Dodatek č. 2 ke smlouvě o dílo

**„Snížení energetické náročnosti a modernizace
administrativního objektu Olšanská 4, Praha 3 –
realizace“**

OZNÁMENÍ ZMĚNY OPŽP 2014+ PO5		číslo OZ: 4	
Zhotovitel:	„Olšanská 4 – OHLA ŽS & EDIKT“		
Investor:	Zařízení služeb pro Ministerstvo vnitra	Datum: 20.10.2022	
Název akce: UV955/2016 Snížení energetické náročnosti objektu Olšanská č.p. 1951/4, Praha 3 Číslo akce EDS/SMVS: 114V51400-1015 (SO 2)			
Způsob odeslání / předání datum:	poštou <input type="checkbox"/>	e-mailem <input checked="" type="checkbox"/>	faxem <input type="checkbox"/> osobně <input type="checkbox"/>
Odkazy na specifikaci: na výkresy: na rozpočtové podklady: na jinou část smlouvy:	Technologický postup (Příloha č. 3)		
	Zákres skutečného stavu příček (Příloha č. 2)		
	Rozpočet Zhotovitele (Příloha č. 1)		
Předmět změny: Bourání příček, záměna bouraného zdiva			
Popis a zdůvodnění změny: Pod stávající omítkou bylo zjištěno, že namísto očekávaného keramického zdiva jsou některé příčky z železobetonových panelů. Zhotovitel provedl průzkum za účasti TDI, kde se zjistilo, že cca 80% příček jsou ze železobetonu. Byly provedeny propočty a zákresy do jednotlivých půdorysů podlaží a tyto

--- PŘÍČKA ROE MENI

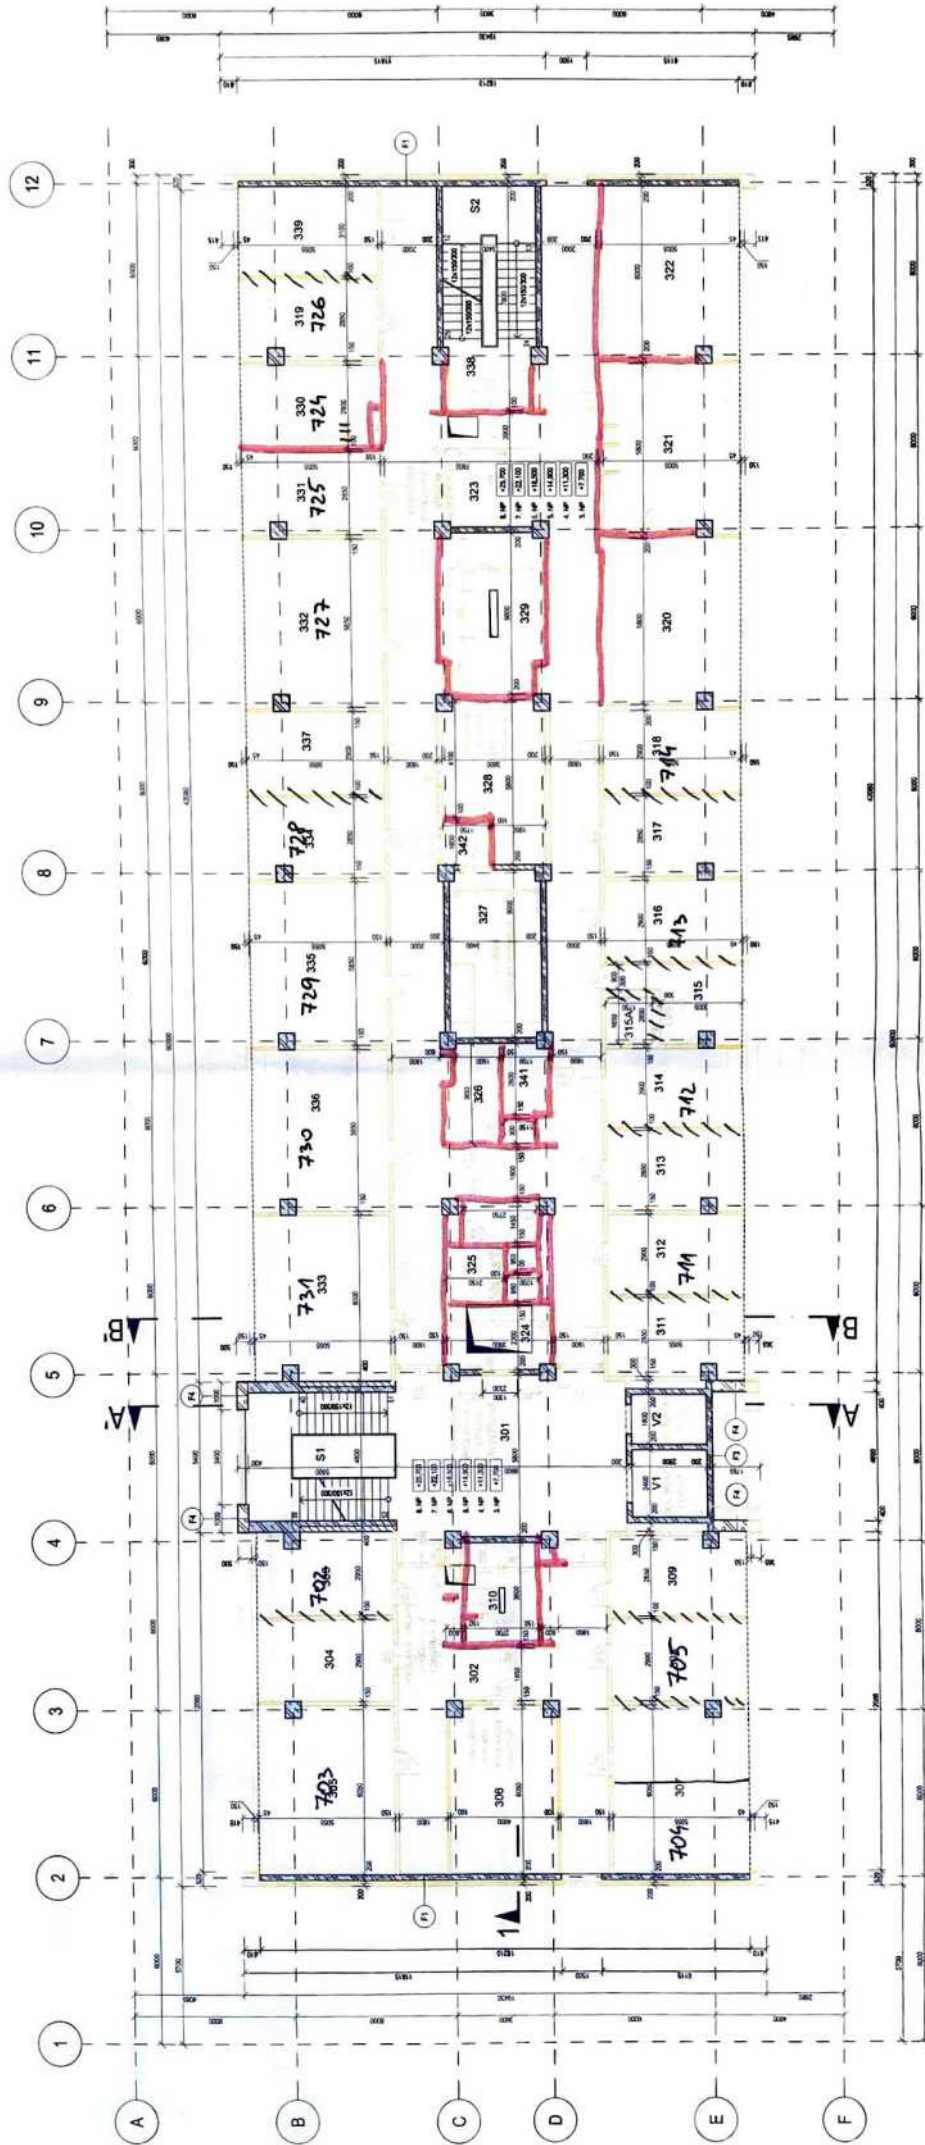
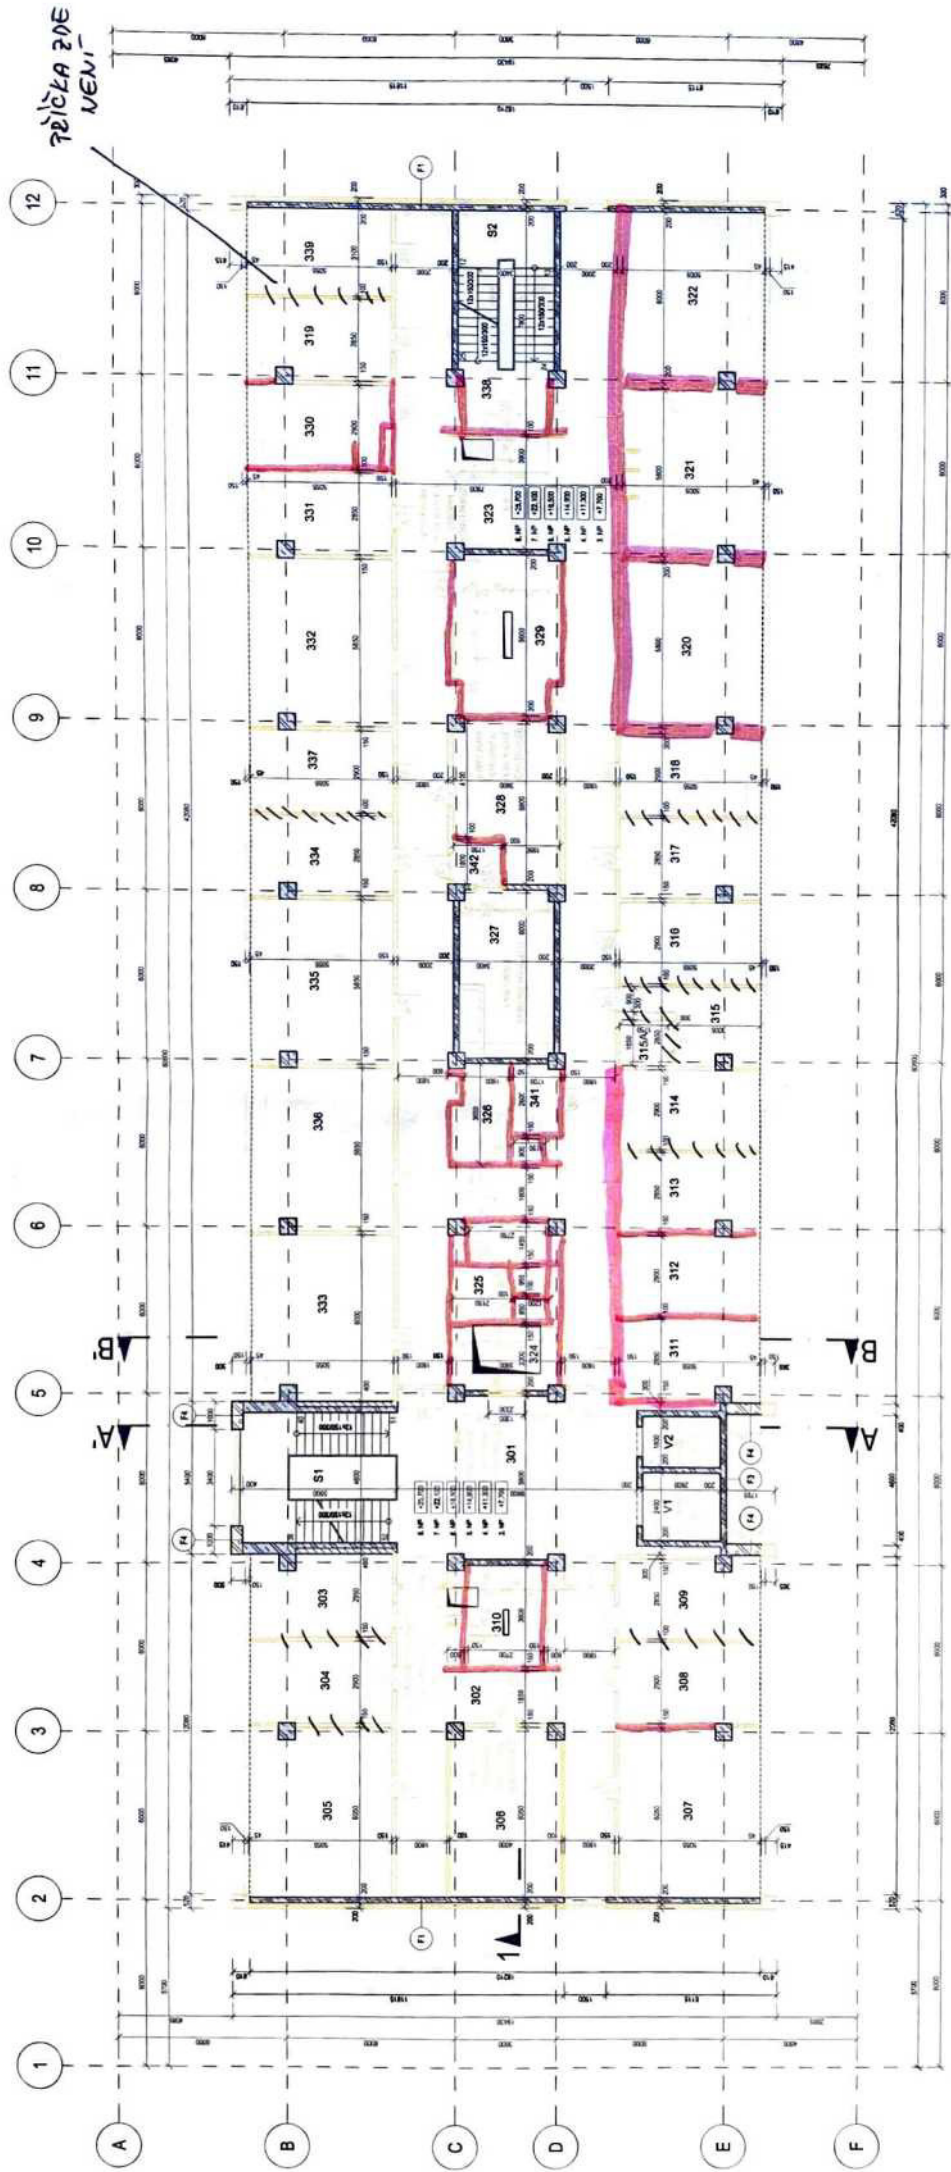
S navrženými změnami souhlasím. Zhotovitel provedl průzkum za účasti TDI, kde se zjistilo, že cca 80% příček jsou ze železobetonu. Následně se prováděly propočty a zákresy do jednotlivých půdorysů podlaží a tyto zákresy se poté kontrolovaly, jestli odpovídají skutečnosti. Byly prováděny zaměření jednotlivých pater. Tato změna byla konzultována i se statikem a ADR zdali je možné tyto příčky ubourat v návaznosti na statiku budovy.

S navrženými změnami souhlasím. Statik potvrdil, že statika objektu s ŽB deskovými, i když tenkými konstrukcemi kupříkladu v zavětrování celé konstrukce objektu nesouvisí. Bylo stanoveno, jak se budou příčky od konstrukcí odpojovat a jak budou rozebrány. Byl určen technologický postup, který v minimální míře ohrozí, nebo poškodí stávající nosné konstrukce. Jedná se o panel s výztuží pnutou v obou směrech a je možné jej řezat, nebo rozbít sbíjecími kladivý na menší kusy...
